Correction des PCB « verts » du spotnik beta v1.3

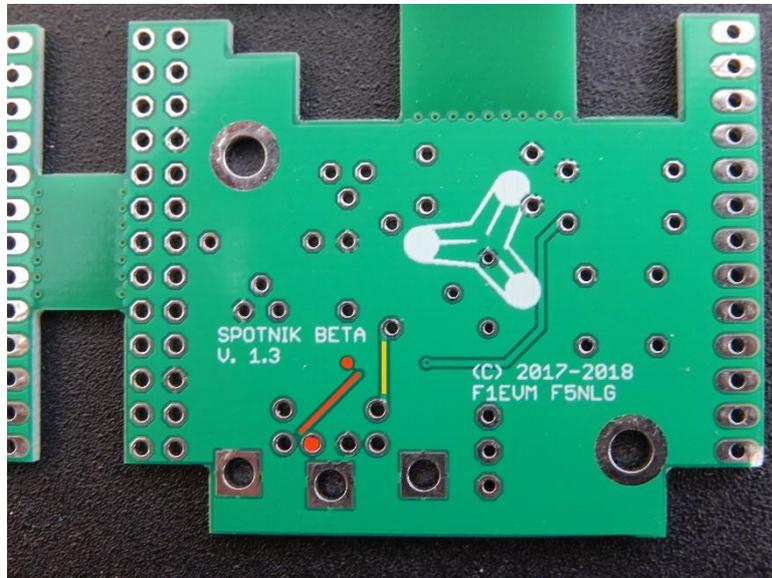
Du fait d'une erreur lors de la conception du panel (le problème n'existait pas sur le circuit unitaire), deux pistes ont été légèrement déplacées et sont identifiées sur la première figure :

1. La piste en jaune a été légèrement décalée mais les contacts se font et cela ne doit pas poser de problème.
2. La piste en rouge comme on le voit est complètement décalée et devrait être reliée aux deux points rouges.

Le plus simple sera d'ajouter un fil comme indiqué sur la figure suivante entre l'embase mini-DIN et R2.
